## 2 エンジン

変更項目のみ記載、記載なき項目は、既刊の  
新型車解説書・整備解説書を参照して下さ  
い。

### ■ 主要変更点

エンジンハーネス

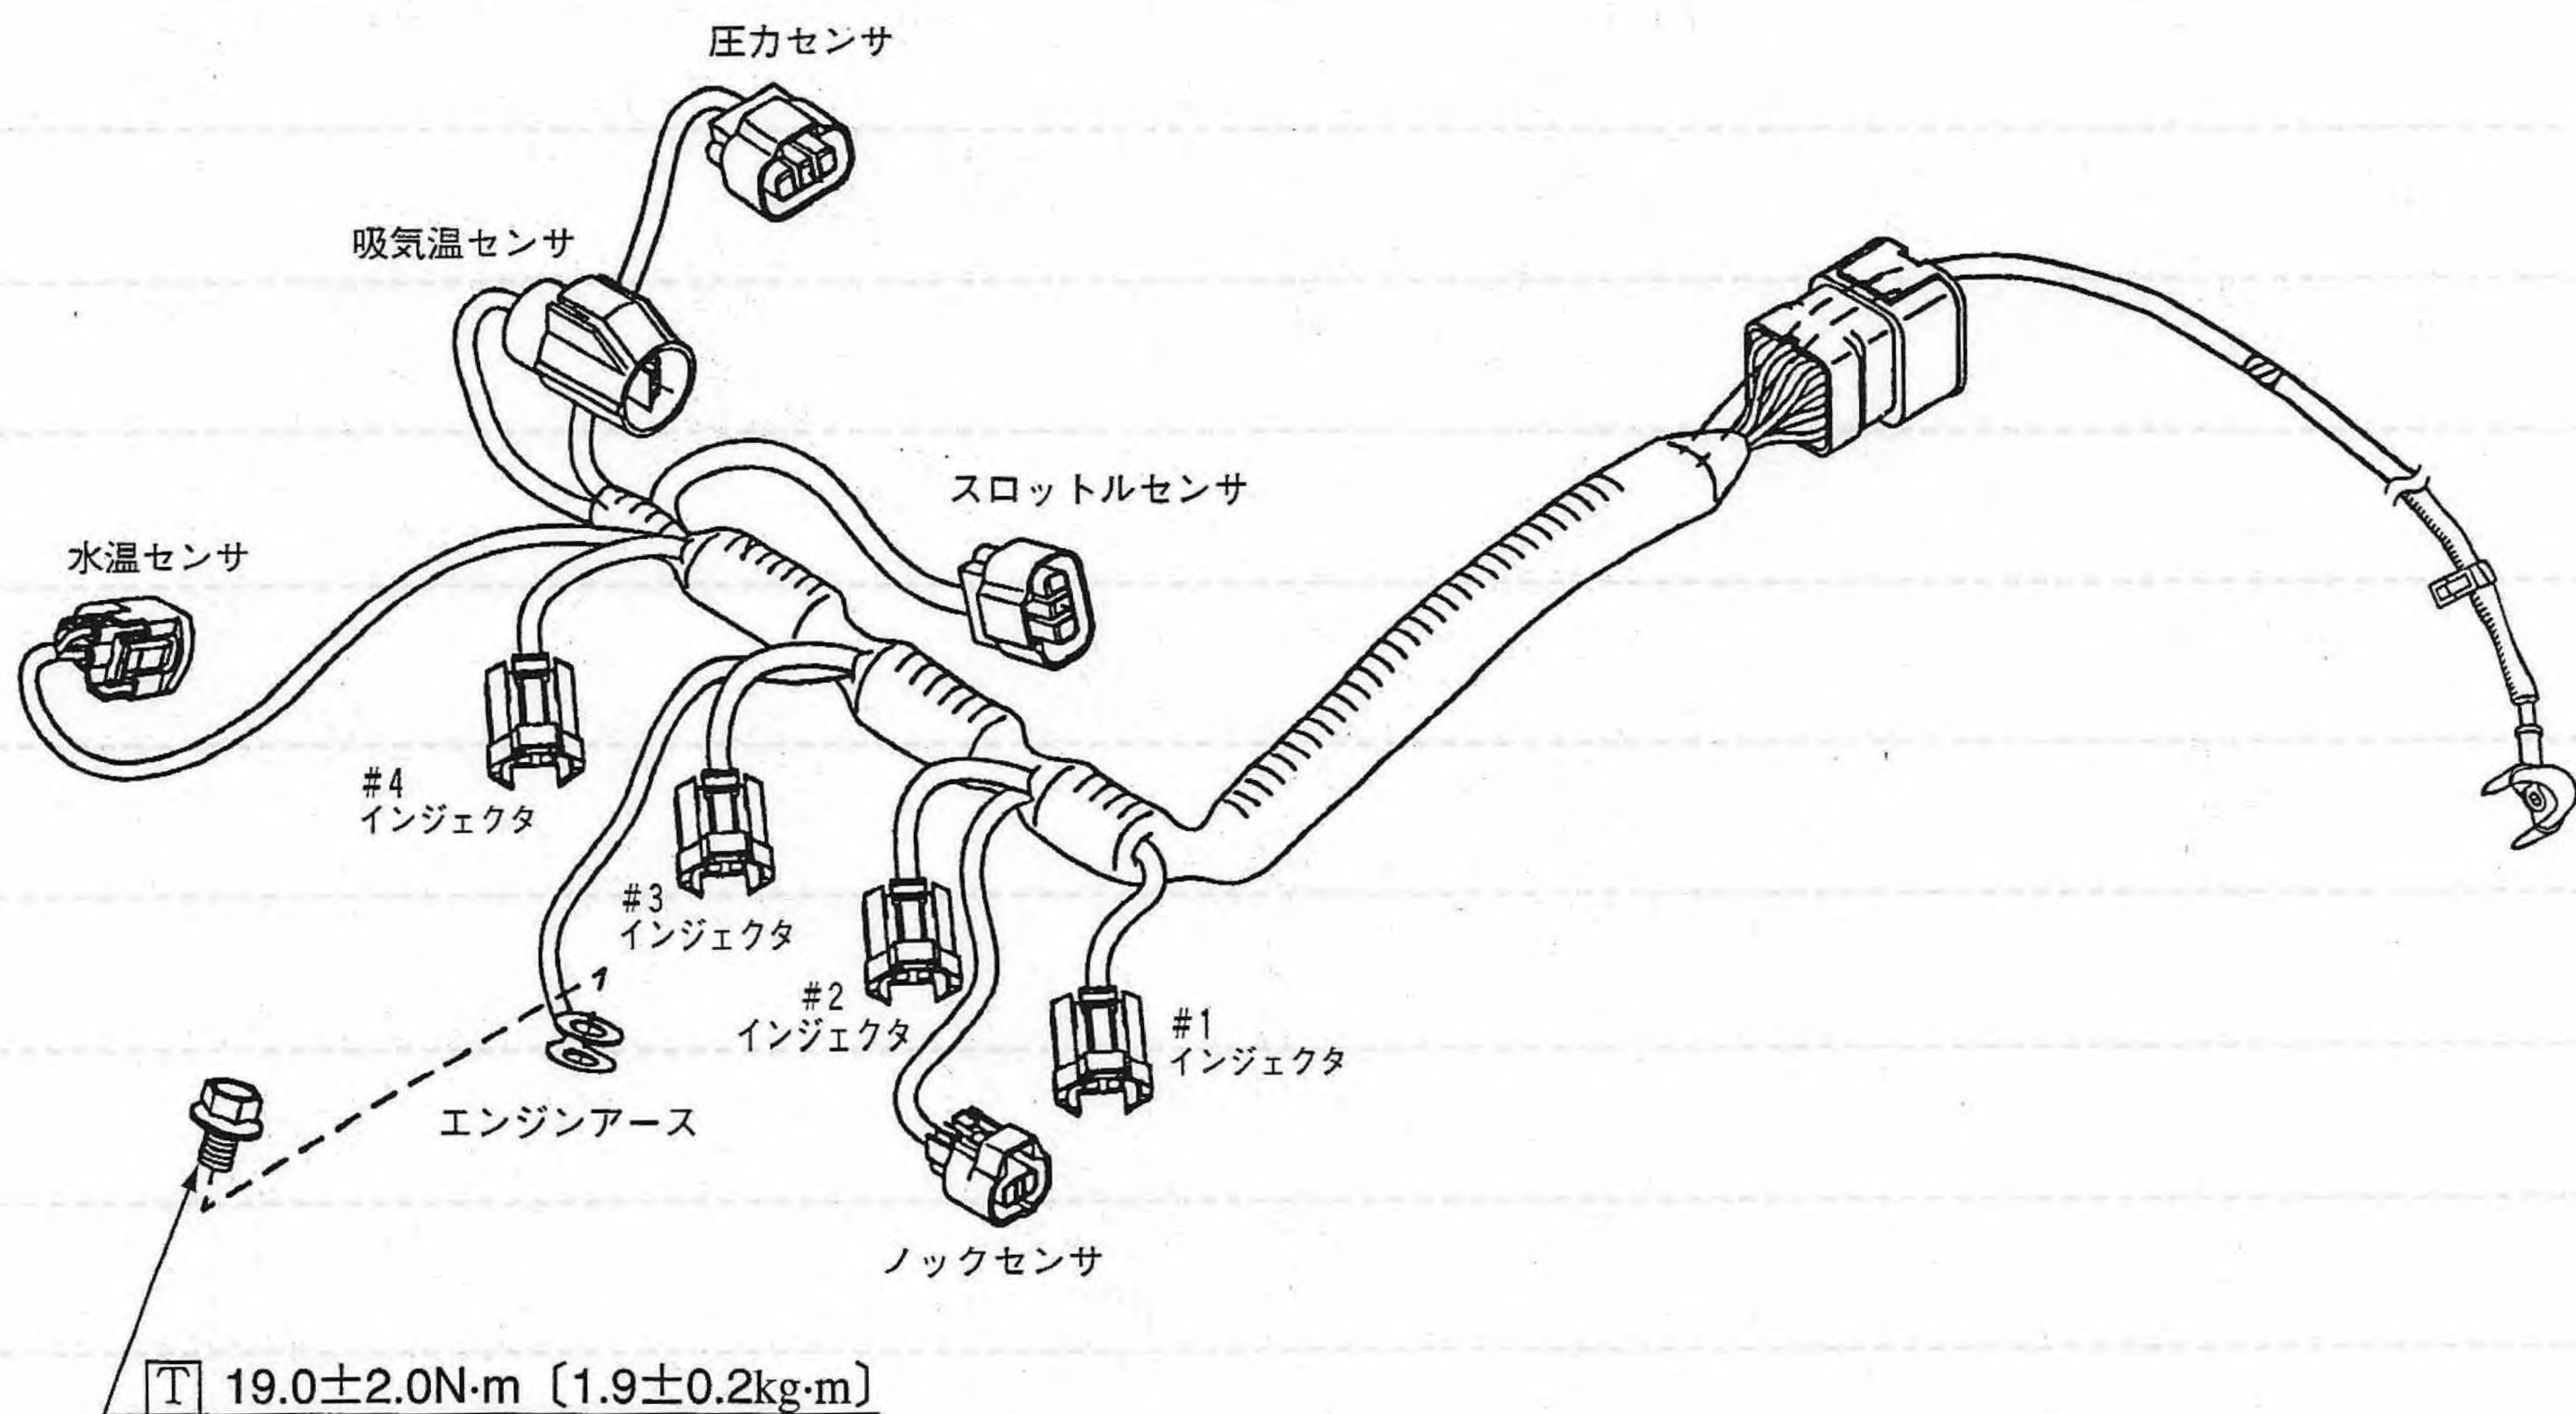
水温センサとサーモゲージの一体化、センサ端子数の変更等に伴い、エンジンハーネスを変更した。
